Mise à jour Information Urgente de Sécurité Pompe implantable à médicament SynchronMed® II

Mise à jour de la carte d'application logicielle modèle 8870 des programmeurs médecin N'Vision™ 8840 et du manuel du système de perfusion SynchronMed® pour le bolus d'amorçage

Référence Medtronic : FA573 Phase II

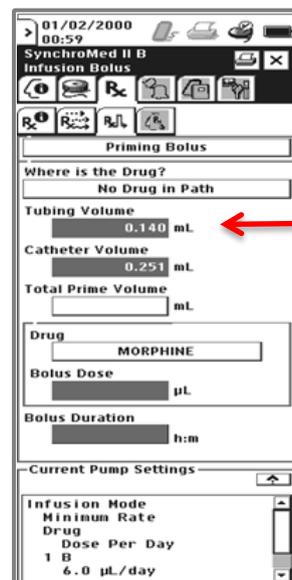
La mise à jour du logiciel modifiera la valeur affichée sur l'écran du programmeur 8840 pour les pompes SynchronMed II du volume du tube de 0.199mL à **0.140mL** (voir figure ci-contre). Le volume de la tubulure est utilisé pour calculer le volume total du bolus d'amorçage du système complet. Ce changement de volume n'altère pas les étapes de la procédure ou les autres calculs exigés pour programmer le bolus d'amorçage.

La valeur du nouveau volume de la tubulure de **0.140 mL**, remplace la valeur précédente de 0.199 mL
